GOVERNO DO ESTADO DE MINAS GERAIS
FUNDAÇÃO ESTADUAL DO MEIO AMBIENTE
Gerência de Barragens de Indústria e Mineração

Nota Técnica nº FEAM/GBM nº. 01/2026/2026

ANÁLISE DE DESCARACTERIZAÇÃO
Minerita Minérios Itaúna Ltda. - Barragem B1/B3

Imagem 2: Fase 6 do projeto de descaracterização Barragem B1B3 com a ortofoto de 09-2025.

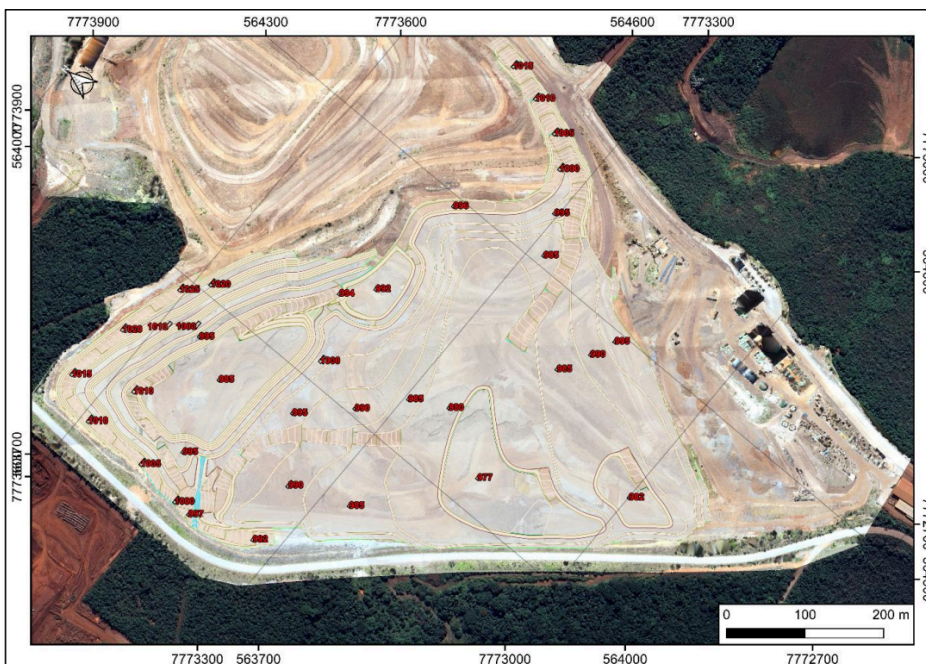
- **Fase 6 – Conclusão e Exposição da Fundação**
Etapa final, caracterizada pela remoção integral dos rejeitos, expondo completamente a fundação original. Com isso, a barragem deixa de existir fisicamente, eliminando seus riscos associados e viabilizando o uso futuro da área para implantação de uma pilha de rejeitos secos filtrados.

Imagem 3: Recorte da seção geológica geotécnica 6, com destaque para a topografia no dia 10/11/2025 em vermelho.
Fonte: adaptado de “002-2023-01-0001-A05F - Fundação Seção 06-06’.pdf” (Geomil, 2023).

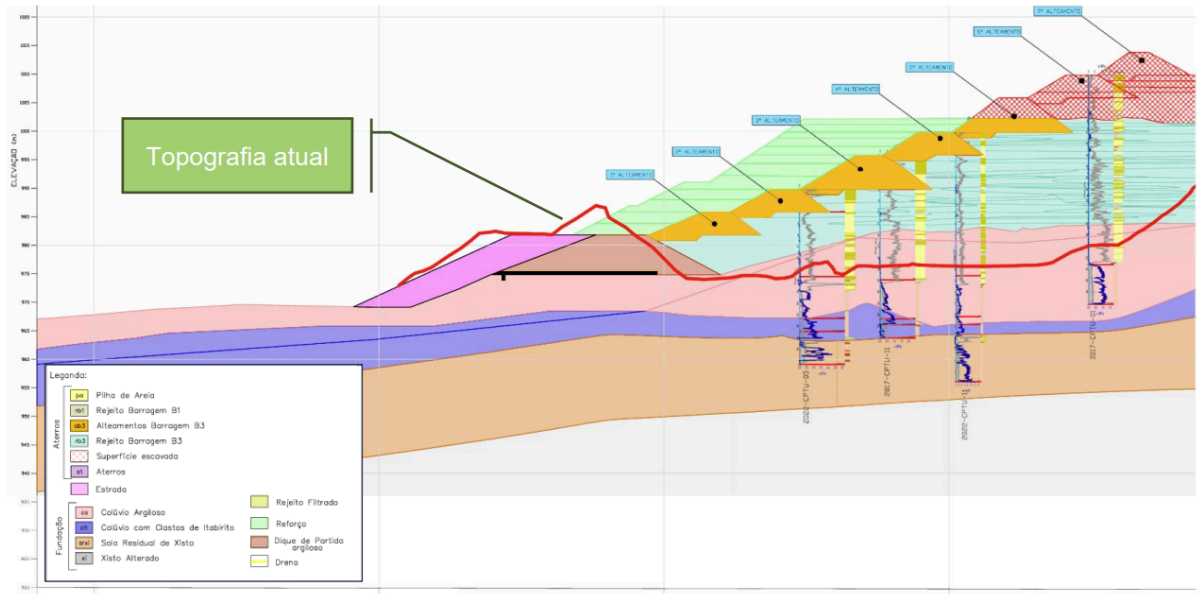
De forma a avaliar a remoção dos rejeitos no processo de descaracterização da estrutura, foi verificada a topografia do dia 10 de novembro de 2025 com as seções da atualização do projeto de descaracterização onde segue imagens comparativas:

- A imagem 3 destaca a alteração na topografia devido à escavação e remoção do rejeito e alteamentos nas obras de descaracterização, com destaque para a topografia no dia 10/11/2025 em vermelho.

Imagem 4: Comparação topográfica seccional – fevereiro de 2018 e outubro de 2025.
Fonte: 002-2025- 10-0003 (Geomil, 2025).

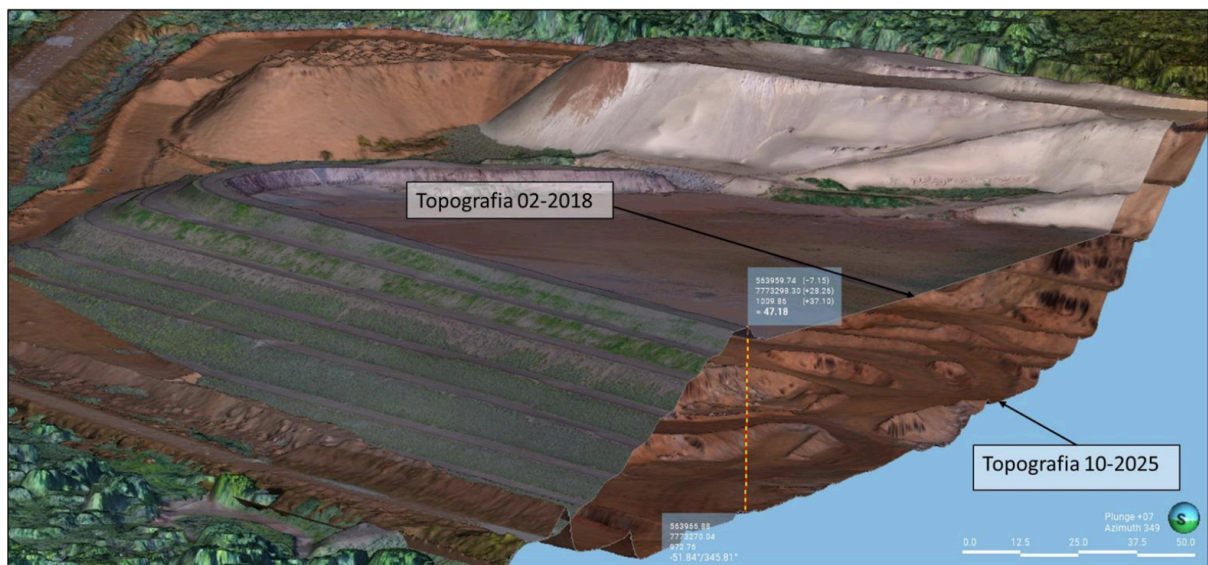
- A imagem 4 apresenta uma análise topográfica seccional comparativa entre as imagens capturadas no início da retomada das atividades em fevereiro de 2018 e a situação atual em outubro de 2025, demonstrando a remoção integral dos rejeitos.
